改善箇所説明図

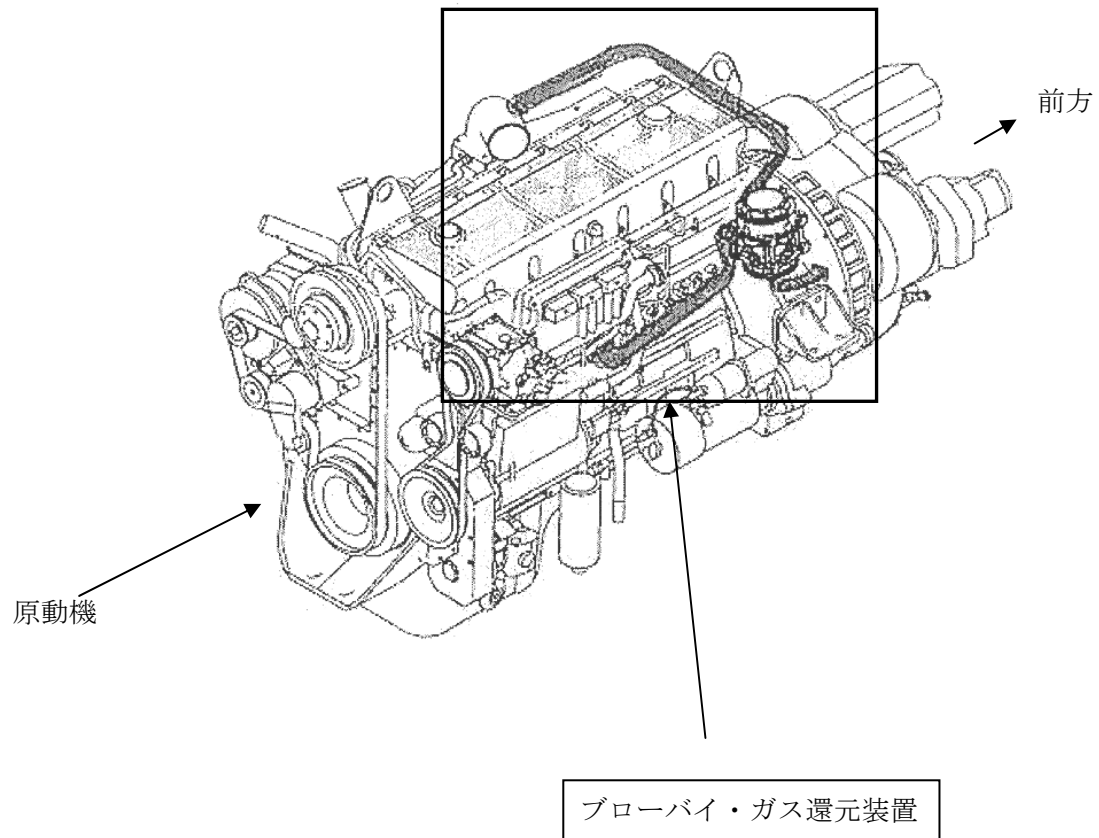
基準不適合発生箇所

〔 原動機において、ブローバイ・ガス還元装置が装着されていないため、
道路運送車両の保安基準に適合していない。 〕

改善の内容：全車両、ブローバイ・ガス還元装置を装着する。

識別：装置の有無により確認
